设计修改通知便函

建设单位	三明城投集团房地产开发有限公司	主送单位	建设单位
工程名称	明城金澜湾（三期）	抄送单位	质检 监理 施工单位
工程编号	J2020-2	发文日期	2023年4月

设计修改通知便函

设计修改通知便函

图名：附图一

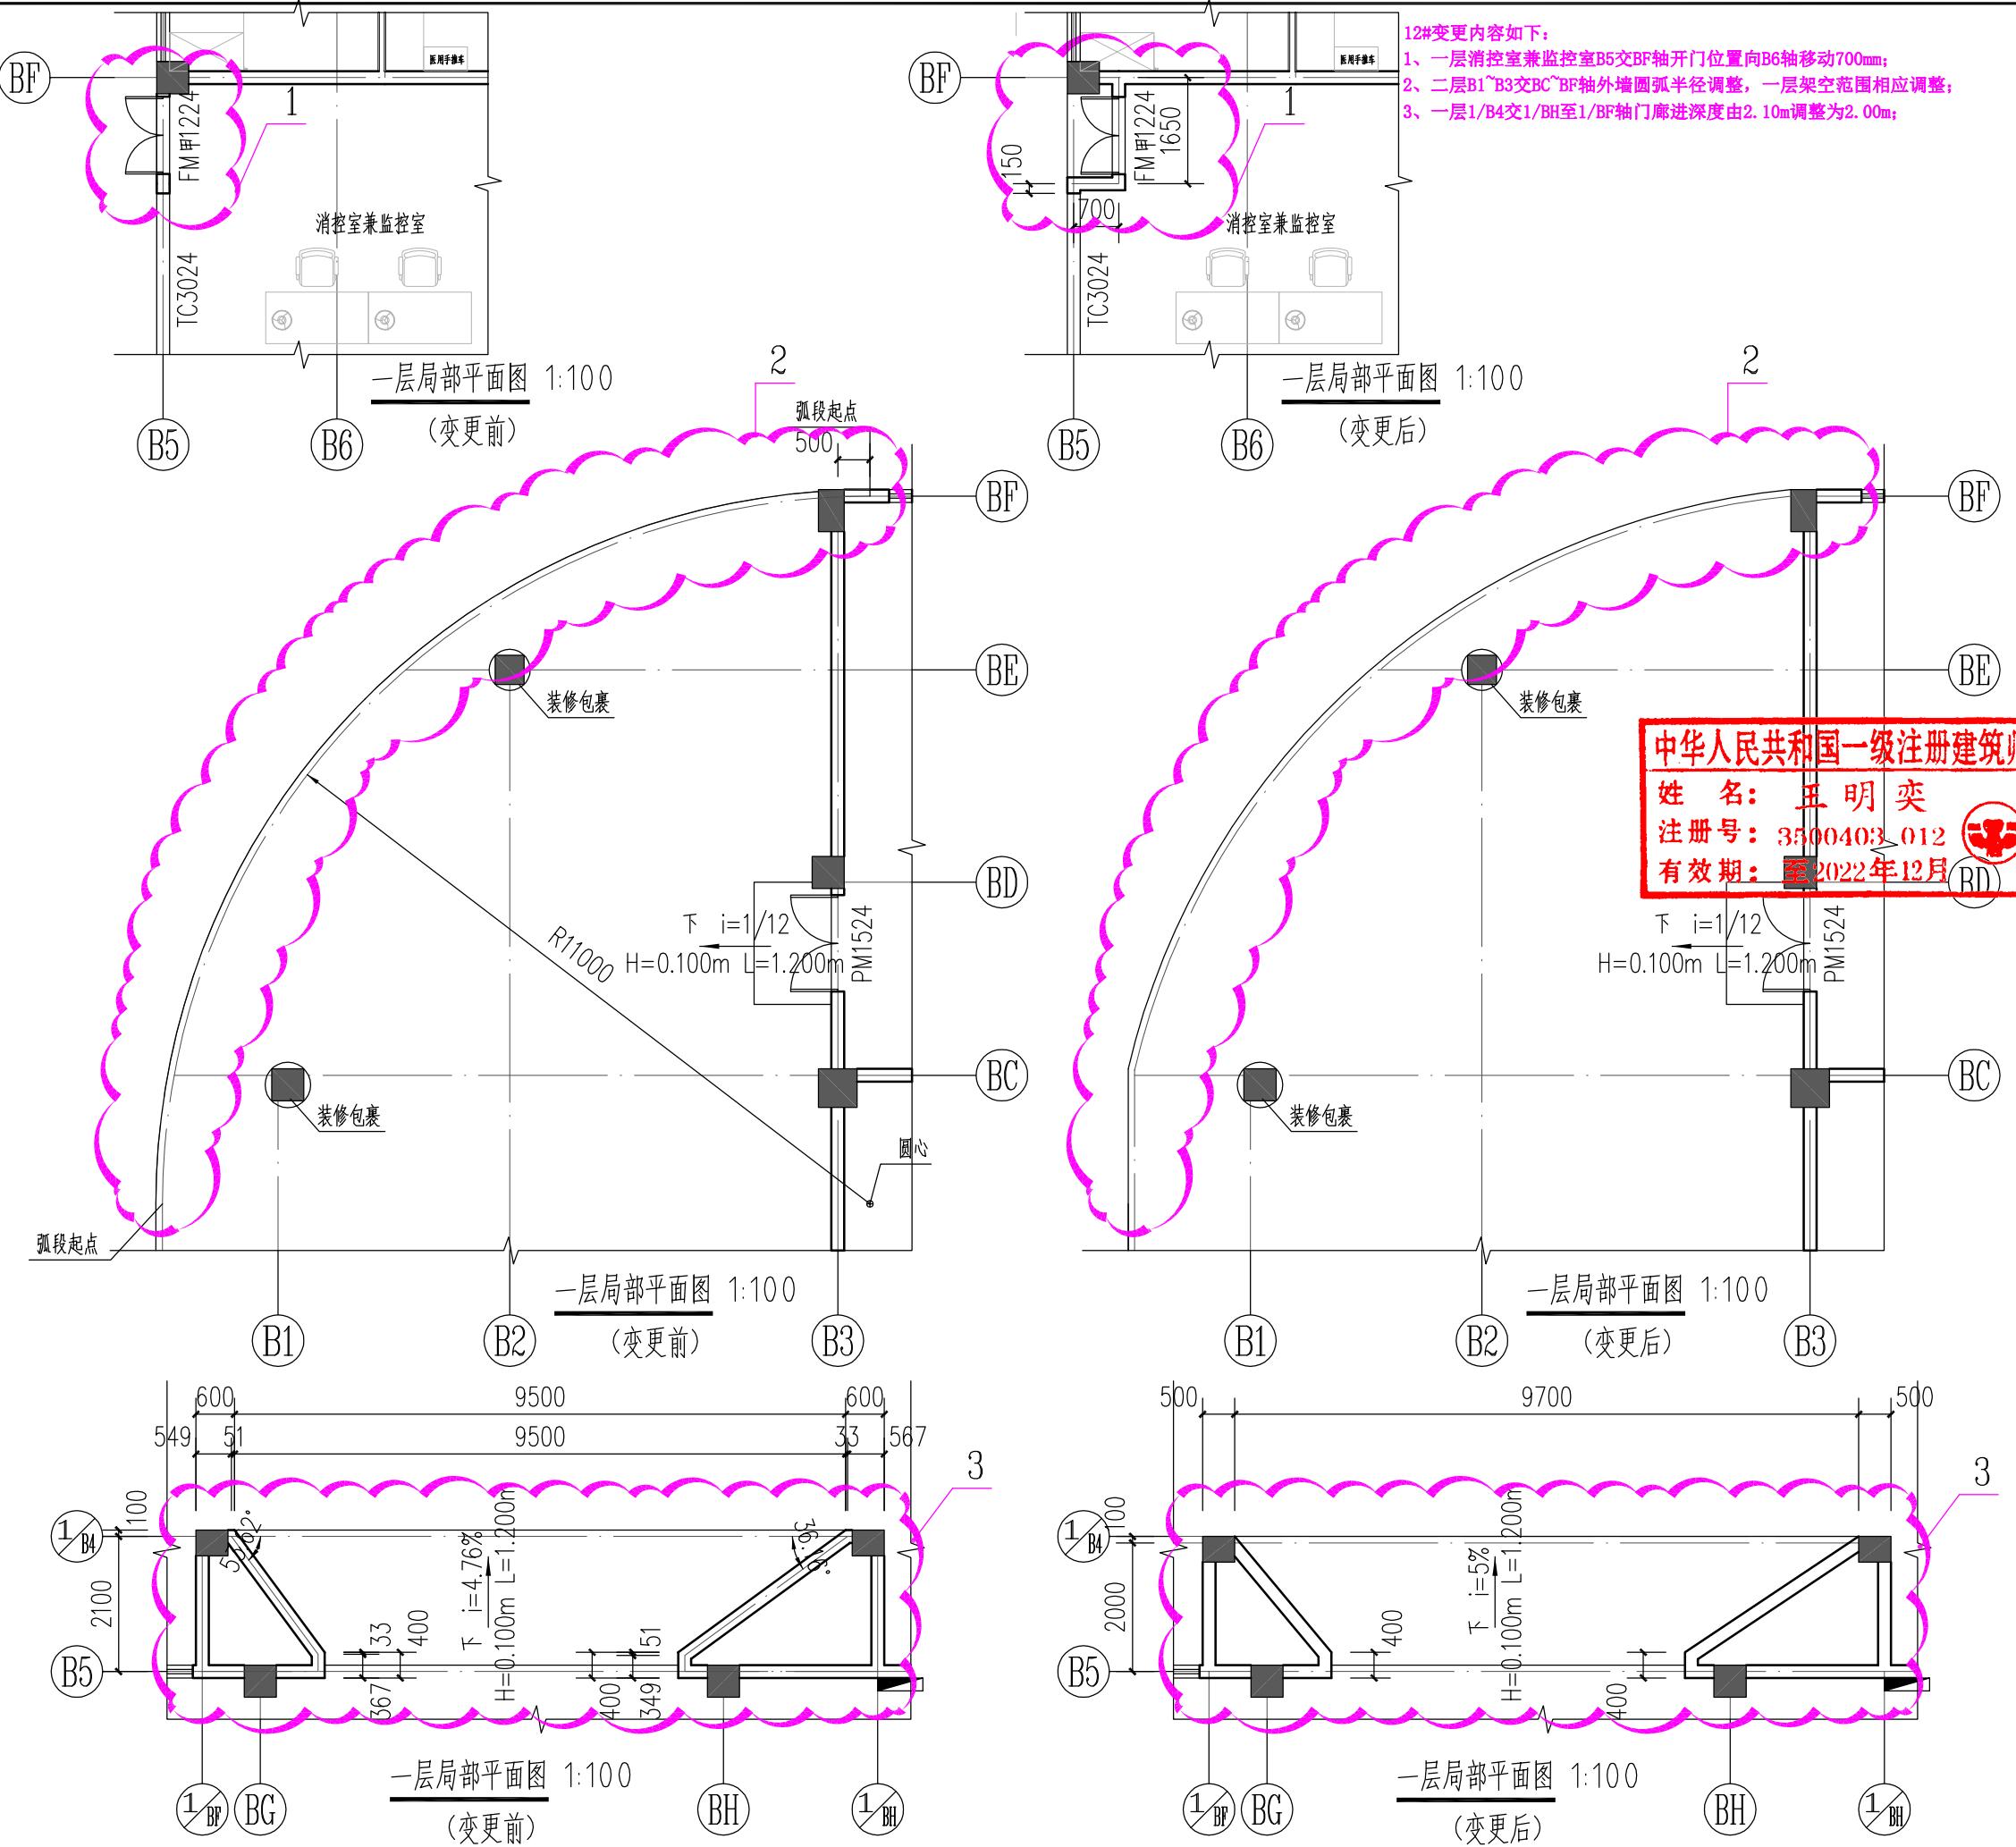
6. 建设单位要求更改。 <div style="text-align: right; margin-top: -10px;">  <p>福建省工程初步设计图纸专用章 福建东南设计集团有限公司 9. 施工图审查意见：工程 资质等级:甲级 证号:A135004031</p> <p>有效期至：2025年03月16日</p> </div>				
<p>更改内容：</p> <p>12#变更内容如下：</p> <p>1、一层消控室兼监控室B5交BF轴开门位置向B6轴移动700mm, 如附图一所示； 2、二层B1~B3交BC~BF轴外墙圆弧半径调整，一层架空范围相应调整, 如附图一所示； 3、一层1/B4交1/BH至1/BF轴门廊进深度由2.10m调整为2.00m, 如附图一所示； 4、二层B5交BH、BG、BF轴空调板墙体厚度调整为200mm, 如附图一所示； 5、二层B1~B3交BC~BF轴外墙圆弧半径调整，如附图二所示； 6、二层1/B4交1/BH至1/BF轴门廊屋面范围进深度由2.10m调整为2.00m, 如附图二所示； 7、三层B5交BH、BG、BF轴空调板墙体厚度调整为200mm, 如附图三所示； 8、三层B1~B3交BC~BF轴外墙圆弧半径调整，如附图三所示； 9、屋面层B1~B3交BC~BF轴外墙圆弧屋面范围及装饰构件造型由曲改直调整，如附图四所示； 10、三层A3至A5轴交AK轴露天走道底板向外移动0.10m, 如附图四所示； (以下空白) </p>					
<p>更改说明:1、本更改处所涉及到其他数据、尺寸在施工时应一并相应调整。 2、本更改应经甲方确认及有关单位审批审查后方可施工。</p>

图名: 附图二

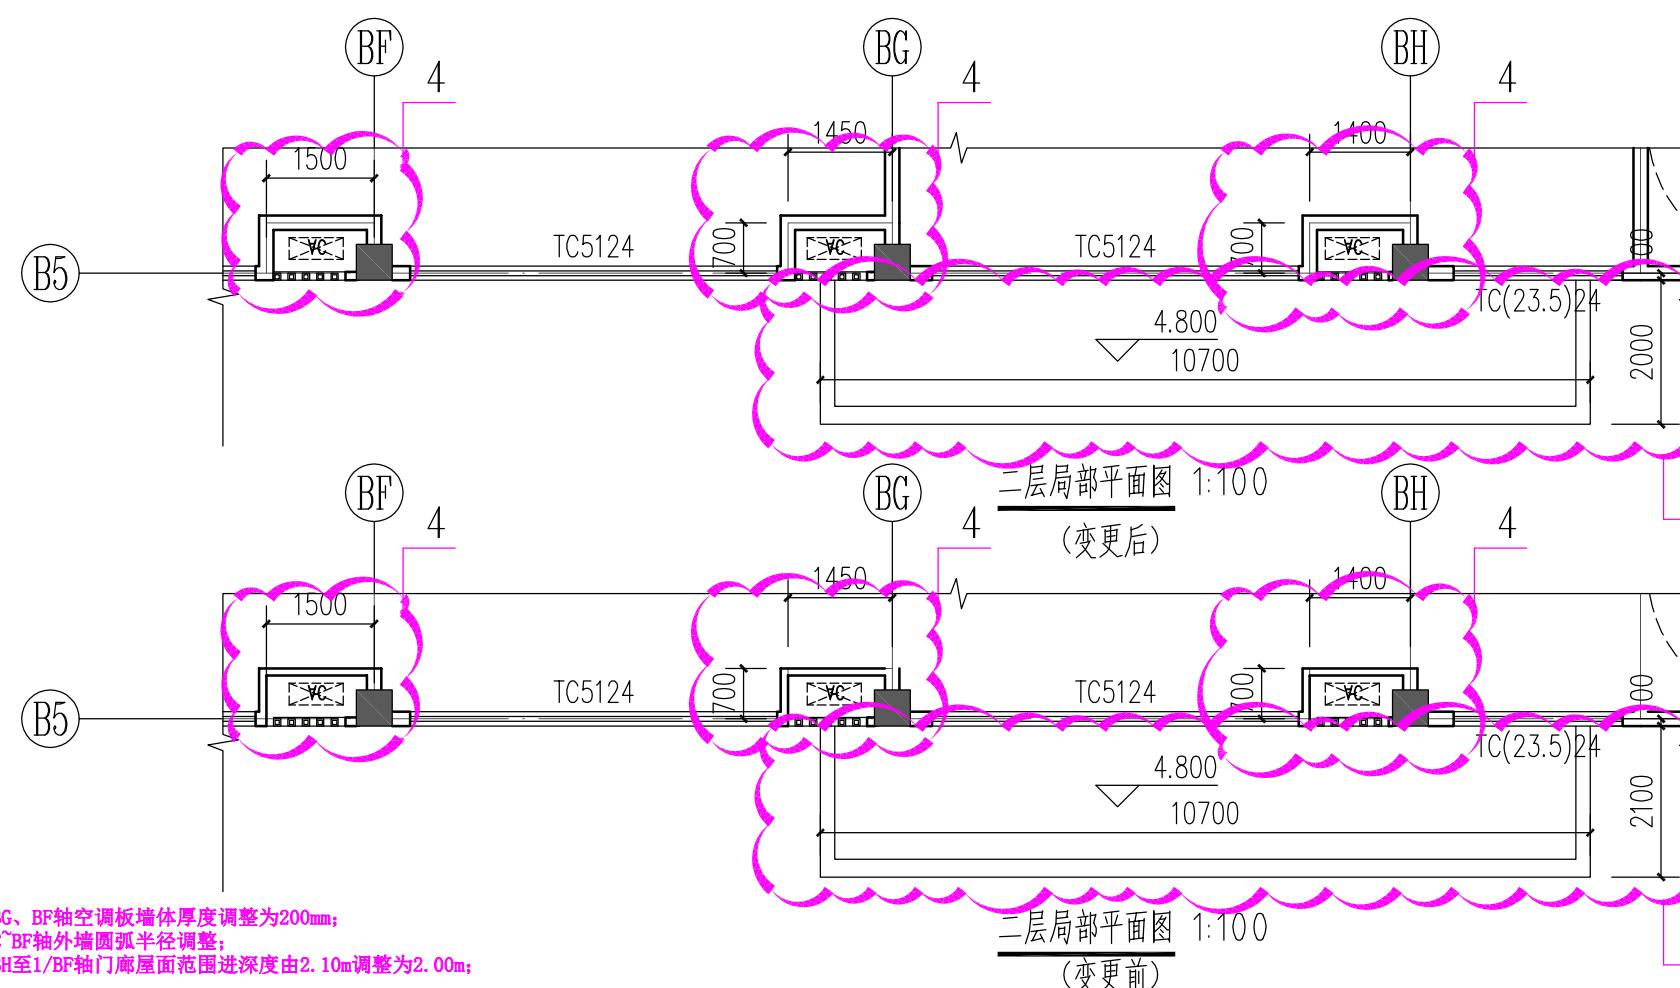
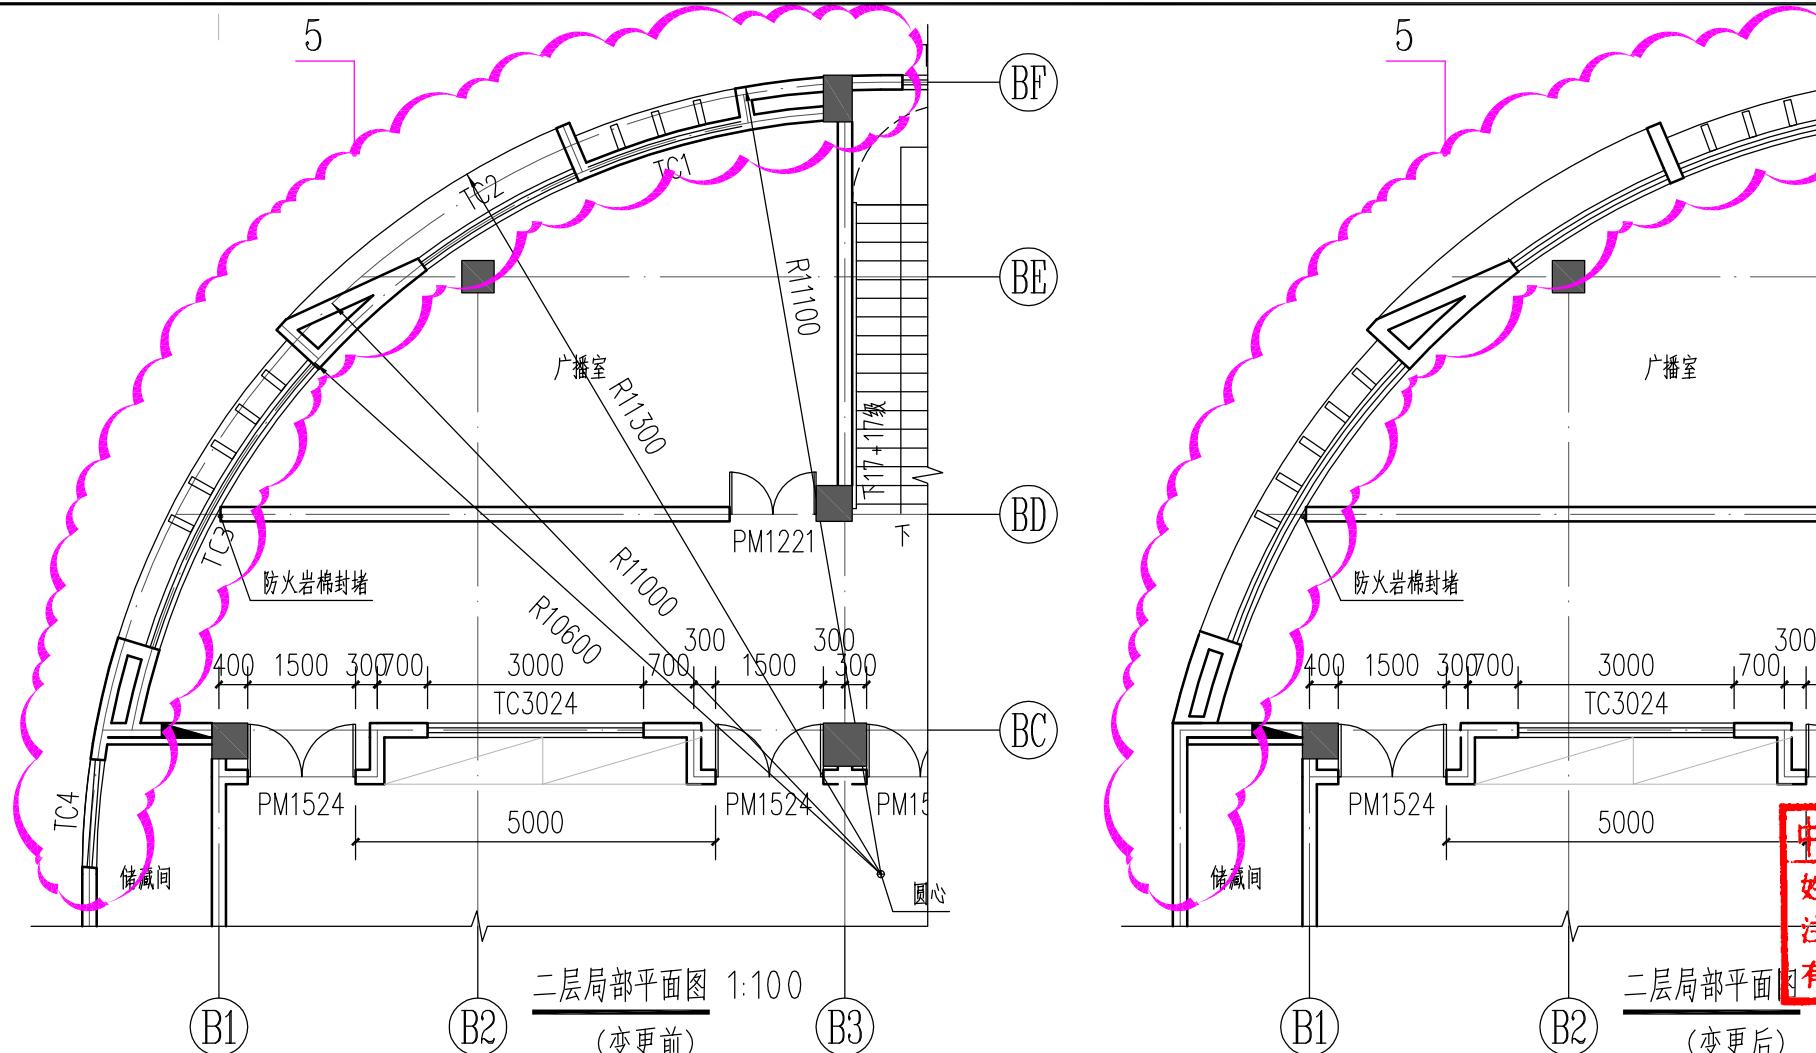
12#变更内容如下：
4、二层B5交BH、BG、BF轴空调板墙体厚度调整为200mm；
5、二层B1~B3交BC~BF轴外墙圆弧半径调整；
6、二层1/B4交1/BH至1/BF轴门廊屋面范围进深度由2.10m调整为2.00m；

图名:
附图四

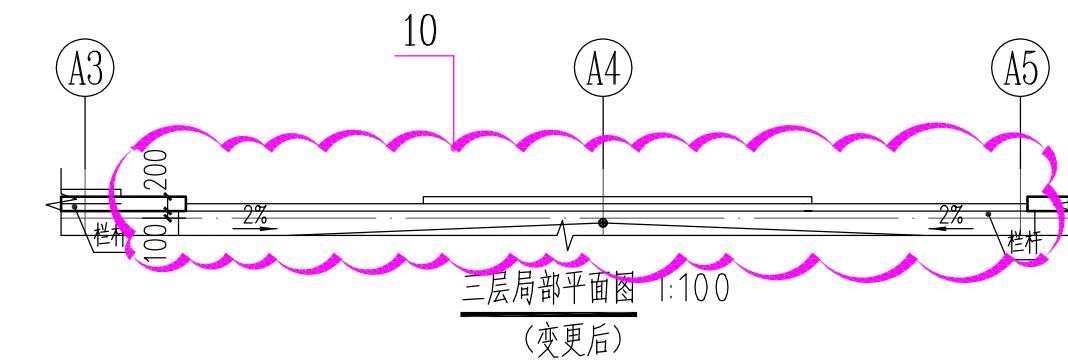
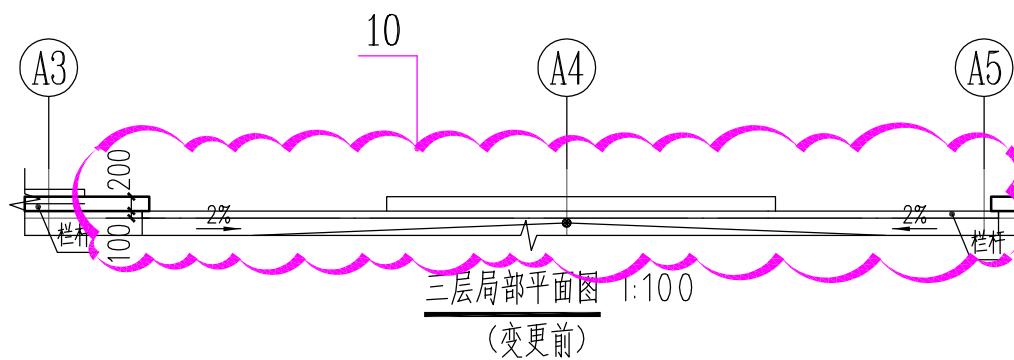
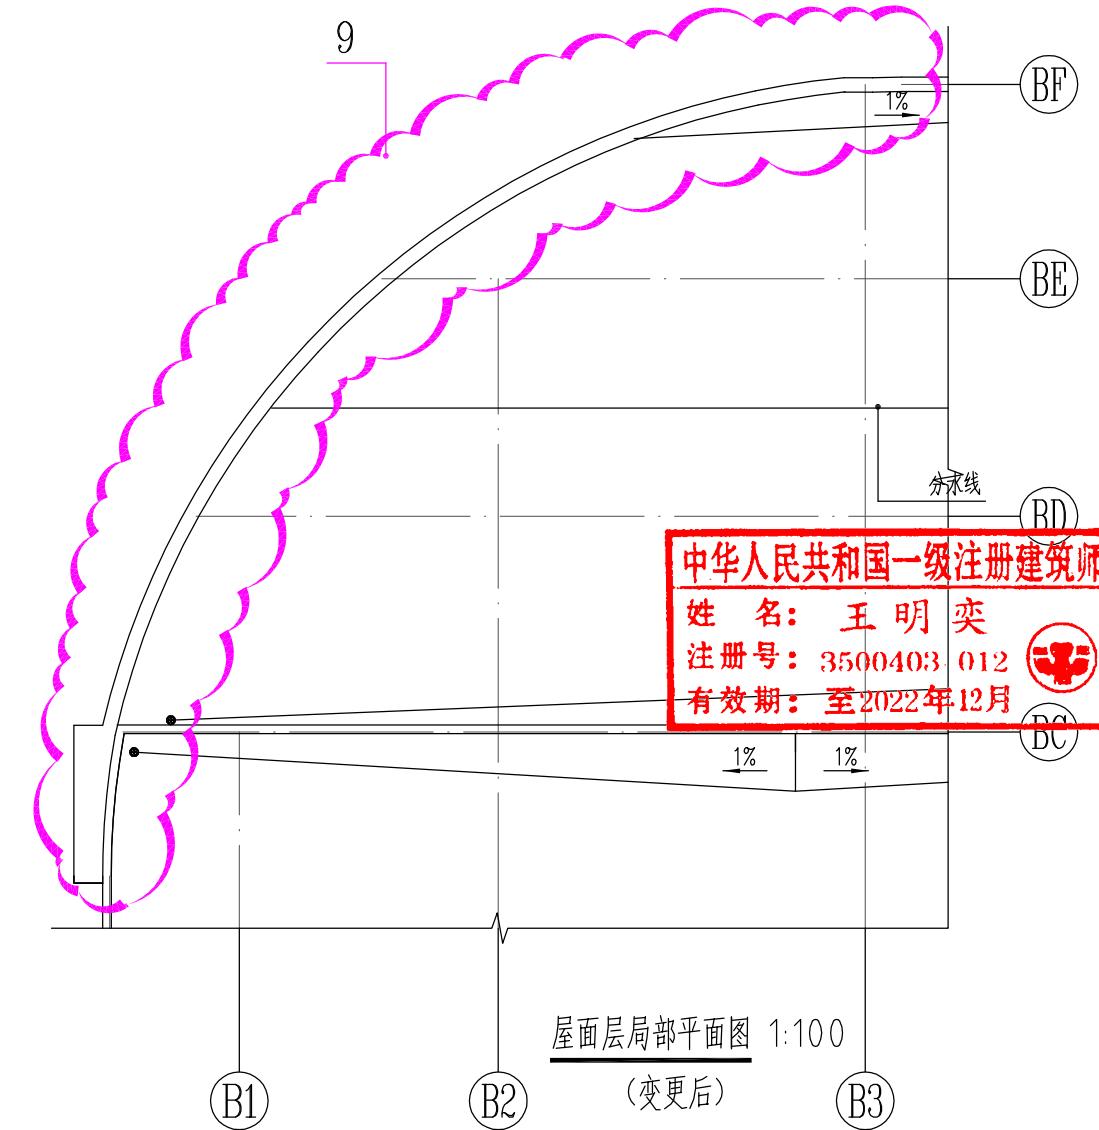
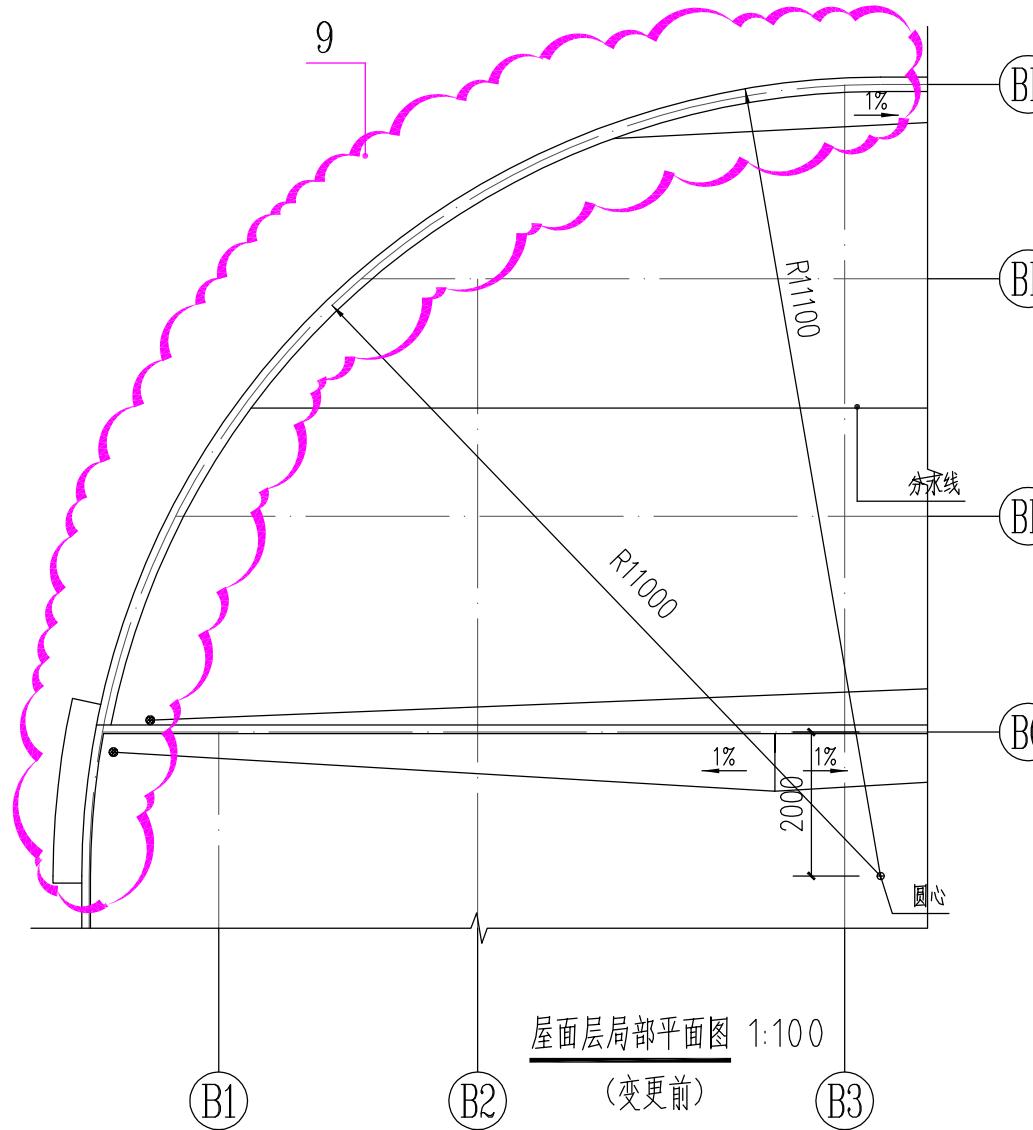
12#变更内容如下：
9、屋面层B1~B3交BC~BF轴外墙圆弧屋面范围及装饰构件造型由曲改直调整；
10、三层A3至A5轴交AK轴露天走道底板向外移动0.10m；
